Présentation de la preuve d'Option consommateurs à l'audience à huis clos du **15** décembre 2021 traitant du suivi du projet de ligne à 735 kV Micoua-Saguenay

R-4167-2021

Déposée sous pli confidentiel – version corrigée

Explications des écarts offertes par le Transporteur

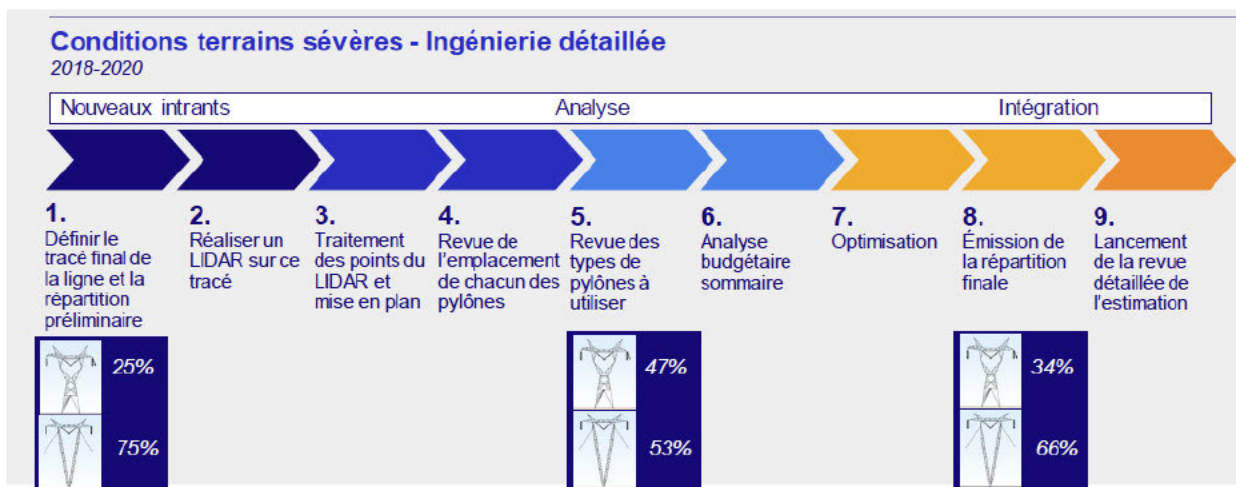
- Le Transporteur explique ces écarts de coûts par différents facteurs dont certains pourraient s'avérer hors de son contrôle
- Les frais financiers sont directement corrélés aux autres éléments composant la hausse des coûts

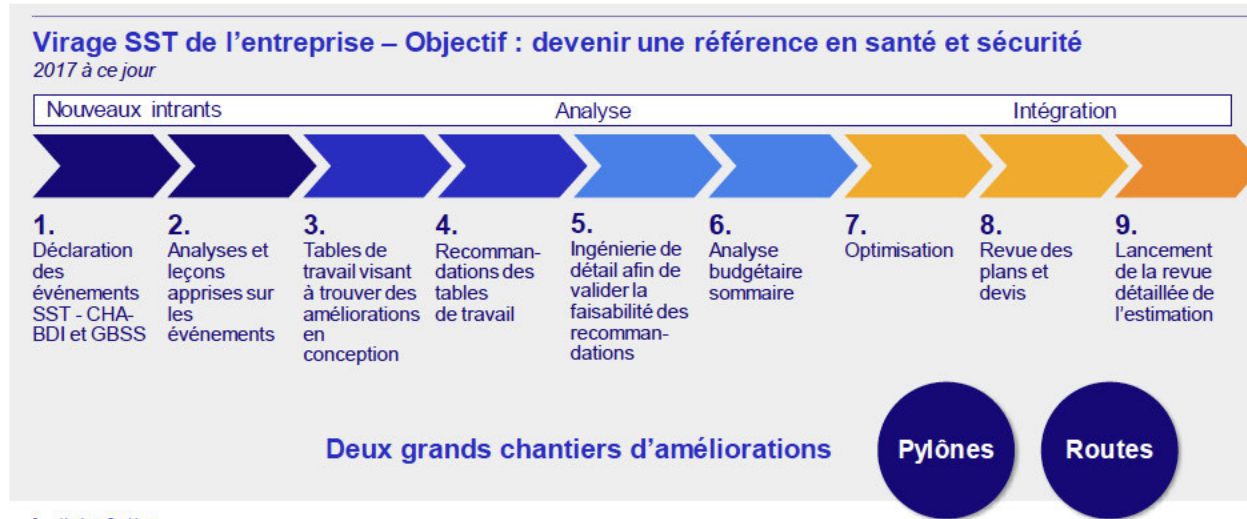
- Le Transporteur justifie une part importante de la hausse de coûts du projet par la mise en place de nouvelles mesures liés à la santé et la sécurité au travail:
- Pourtant, selon les représentations du Transporteur, le virage SST a été initié en 2017, soit avant le dépôt de la preuve lié au dossier R-4052-2018.
- L'expérience du projet Chamouchouane-Bout-de-l'Île (CBDI) lié aux mesures SST étaient connu du Transporteur avant la tenue des audiences du dossier R-4052-2018. (Selon le rapport annuel du Transporteur 2018, le projet CBDI était complété à 92,1% en date du 31 décembre 2018).
